Naše značka: POS/KM/400/2015
Datum: 21. 07. 2015

Název stavby: Rekonstrukce ul. Na Chmelnici
Katastr: Uherský Brod
Věc: OCHRANA PVSEK

Příloha k vyjádření: č.j. 638489/15

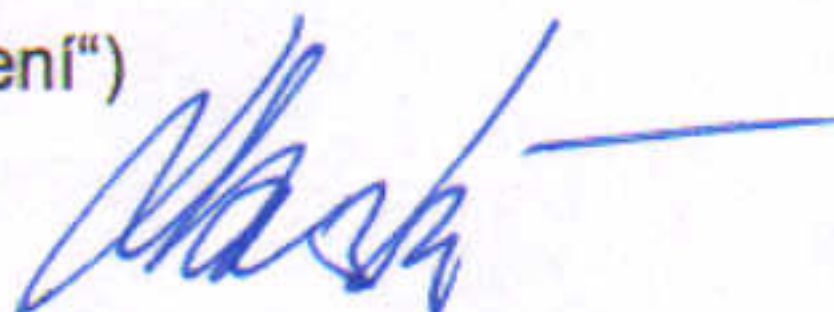
Při rekonstrukci ulice Na Chmelnici bude v plné míře respektována trasa PVSEK, aby při souběhu nedošlo k jejímu následnému umístění přímo do tělesa komunikace, nebo pod nově plánovanou obrubu včetně betonového lože.

V místě souběhu PVSEK s komunikací, požadujeme min. vzdálenost 0,5 m od kraje vozovky (kde není možno tuto vzdálenost dodržet, požadujeme přeložení trasy PVSEK). Při rozšíření komunikace prodloužit stávající chráničky s přesahem 1m do nezpevněné plochy.
